Referencia: **AVISO DE NOTIFICACIÓN**  
Tipo de acto administrativo: **Auto No. 3391 del 08 de noviembre de 2021**  
Expediente No. **1-2021-17372-1**

*“Por el cual se abre una investigación administrativa”*

Que con base en lo anterior se emitió el informe de verificación de hechos No. 21-456 del 21 de septiembre de 2021 (folios 110-116) en el cual se concluyó:

Imagen 9.

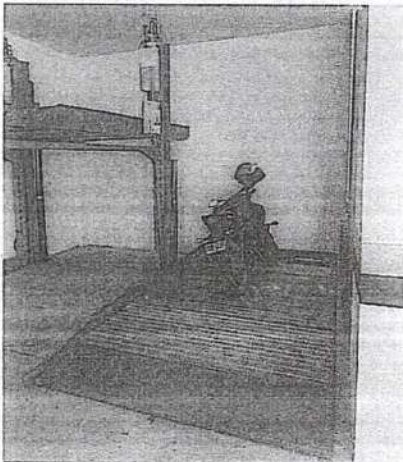
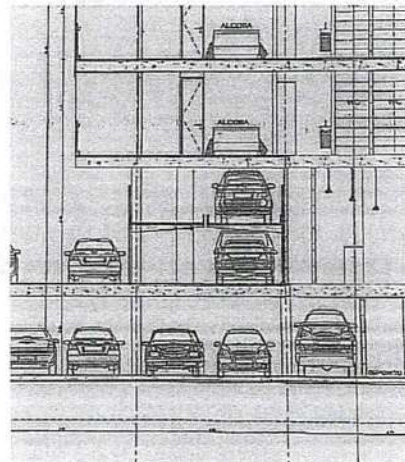
En visita para la verificación de hechos se mide la altura de los duplicadores el cual da de 3.40 metros y en el plano se observa una altura de 3.75 metros, por lo cual no se puede hacer uso del duplicador.

Imagen 13.

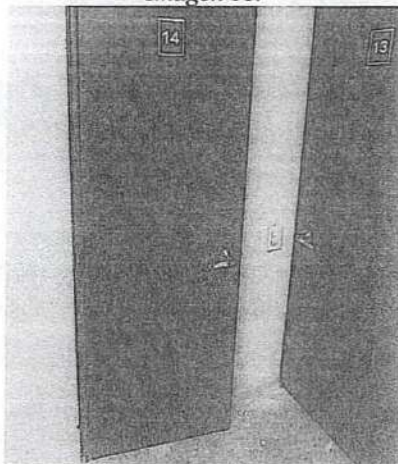
En visita para la verificación de hechos se observa que la numeración de varios de los depósitos no corresponde al plano de modificación de licencia, el depósito identificado actualmente con el número 4 corresponde a un espacio destinado como bicicletero.

En la visita se evidenció diferencias con respecto a las zonas mencionadas en la queja y los planos aprobados por la curaduría. El cambio en relación con lo registrado en planos aprobados en términos del Decreto 572 de 2015, que afectan las condiciones ofrecidas en el proyecto el hecho se califica como deficiencia constructiva que se cataloga como **AFECTACIÓN GRAVE** que contraviene lo prescrito en la ley 400 de 1997 que estipula lo siguiente:

Imagen 15.

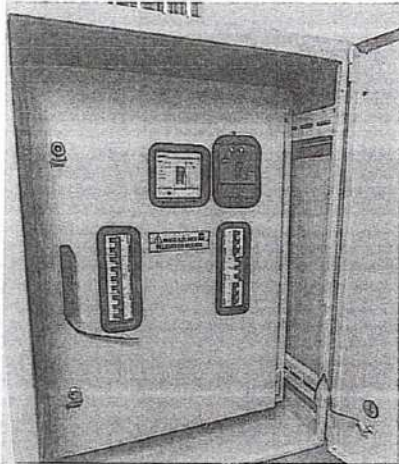
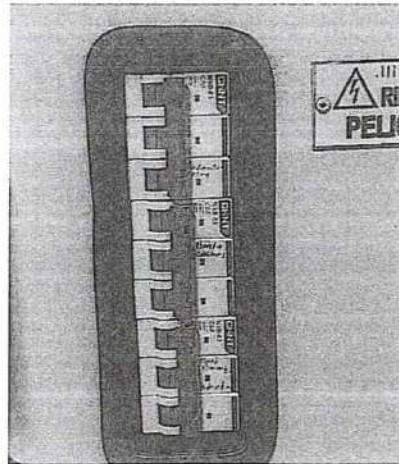
El quejoso manifiesta el edificio no cuenta con la respectiva señalización en las zonas de los cuartos eléctricos.

En visita para la verificación de hechos se observa que no dispone de la señalización de riesgo en el tablero eléctrico por lo cual este hecho es una deficiencia constructiva la cual afecta las condiciones de seguridad y se califica como una **AFECTACIÓN GRAVE** Se incumple lo normado en el Reglamento Técnico de Instalaciones Eléctricas (RETIE), lo cual está indicado de la siguiente manera:

Imagen 19.

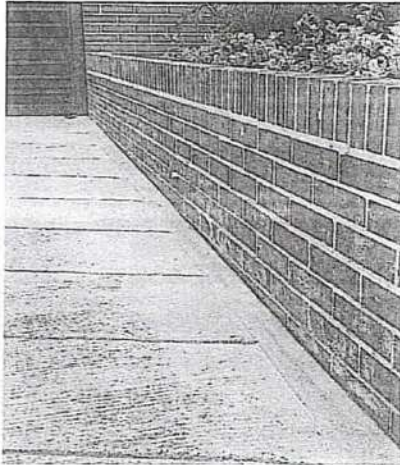
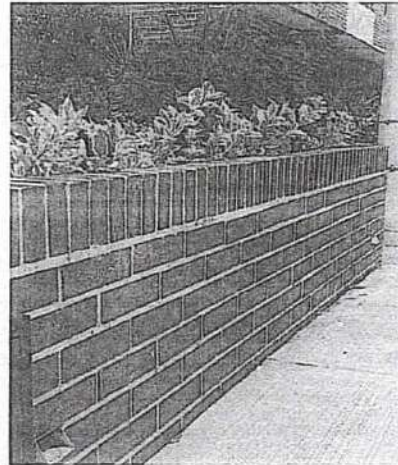
Se manifiesta que las jardineras del edificio no cuentan con una correcta impermeabilización, razón por lo cual los ladrillos a la vista que conforman estas jardineras permanecen con manchas de color blanco, producto de la humedad permanente por el riego de las plantas.

En visita para la verificación de hechos se observa que no fueron impermeabilizadas las jardineras. Con base en la observación y características del hecho, se califica como una deficiencia constructiva de **AFECTACIÓN GRAVE**, que compromete las condiciones de habitabilidad de esta área privada, en contravención con lo dispuesto en el Código de Construcción del Distrito Capital de Bogotá, adoptado mediante el Acuerdo 20 de 1995:

Imagen 21.

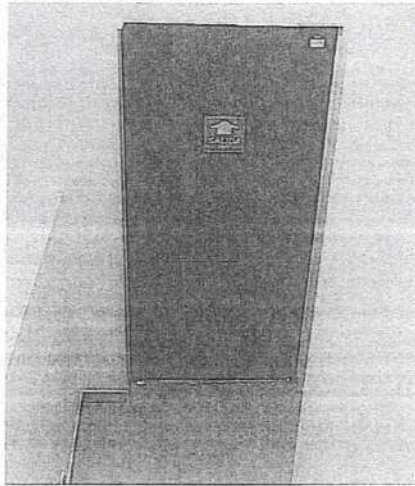
El quejoso manifiesta que el sentido de la puerta contra fuego del semisótano, esta hacia el interior del área de parqueaderos, cuando debería estar abriendo hacia el núcleo de las escaleras, pues en caso de alguna emergencia la salida es por el primer piso.

En visita para la verificación de hechos se observa que el sentido de la puerta del semisótano es contrario a la ruta de evacuación que tiene el edificio. Por lo cual este hecho es una deficiencia constructiva que afecta las condiciones de seguridad y se califica como **AFECTACIÓN GRAVE**. Teniendo en cuenta lo anterior se incumple lo expuesto por la NSR-10 en el Título J, que menciona lo siguiente:
